<b>PROGETTISTA</b> 	<b>COMMESSA</b> <b>NQ/R22177</b>	<b>UNITA'</b> -
	<b>LOCALITA'</b> PIOMBINO (LI)	<b>REL-VDO-E-00071</b>	
	<b>PROGETTO / IMPIANTO</b> FSRU Piombino e collegamento alla Rete Nazionale Gasdotti	Fg. 1 di 17	<b>Rev.</b> <b>0</b>

## ISTANZA PER IL RILASCIO DELL'AUTORIZZAZIONE ALLA COSTRUZIONE E ALL'ESERCIZIO DELL'OPERA FSRU PIOMBINO E COLLEGAMENTO ALLA RETE NAZIONALE GASDOTTI

### RICHIESTA DI INTEGRAZIONI

Ente Richiedente:  
**CITTA' DI PIOMBINO**  
**SETTORE POLITICHE AMBIENTALI E DEMANIO**

Figura 3 - Dimensione massima delle autocisterne

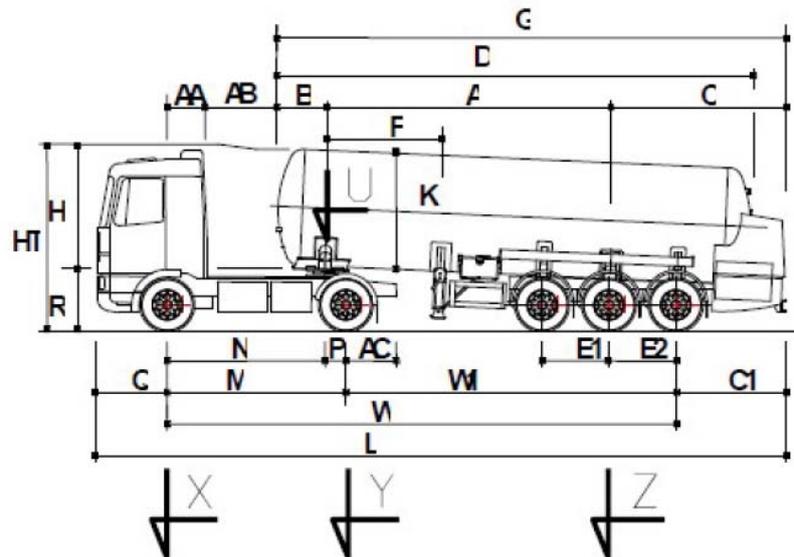
7. è necessario che il proponente integri la documentazione con una verifica preventiva di funzionalità dei tratti stradali interessati, delle dinamiche di scambio tra veicoli, della descrizione dei veicoli e delle loro misure, in relazione alla carreggiata e ai raggi di curvatura presenti nella viabilità interessata; occorre inoltre una verifica delle condizioni di sicurezza in relazione alla presenza, in prossimità della viabilità interessata e dell'area di impianto, di abitazioni ove risiedono numerosi nuclei familiari;

Il proponente richiama quanto riportato al punto 5.

In particolare, la realizzazione dell'allargamento dell'incrocio rende i tratti di strada interessati liberi da potenziali intralci lungo il tragitto in relazione alle dimensioni dei mezzi utilizzati.

Non risultano necessari adeguamenti ulteriori della viabilità esistente per la regolamentazione del traffico locale previsto, che prevede l'utilizzo di mezzi delle dimensioni riportate in figura 3.

Figura 4 - Adeguamento incrocio Strada Comunale della Vignarca - Strada vicinale Guinzane 2

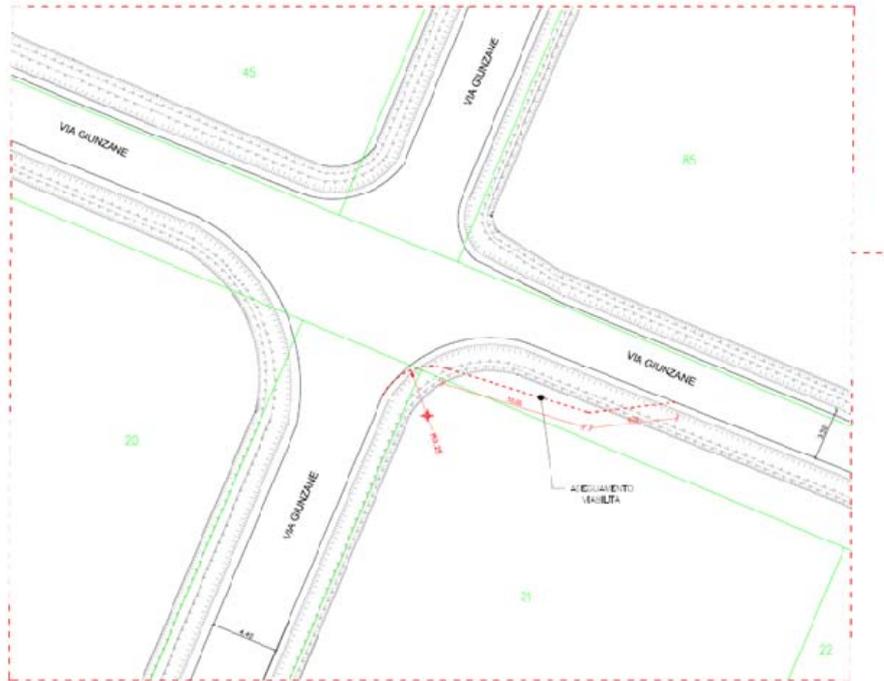
11. è necessario che il proponente integri la documentazione con un progetto di sistemazione e adeguamento dell'intersezione tra la strada comunale della "Vignarca" e della strada vicinale "Le Guinzane 2" di collegamento all'impianto;

Il proponente, analizzate le geometrie esistenti ed in relazione alla dimensione dei mezzi da utilizzare ritiene necessario procedere all'adeguamento dell'incrocio fra la Strada Comunale località Vignarche e la strada vicinale che conduce all'impianto.

In relazione a tali dimensioni, e con riferimento Planimetria degli Interventi, rif. Allegato\_02: DIS-CIV-A-00142 "Planimetria Viabilità accesso impianto IW", si propone di adeguare l'incrocio secondo la geometria di figura 4.

In tale configurazione le condizioni di transito risultano idonee per le autocisterne e la viabilità locale prevista.
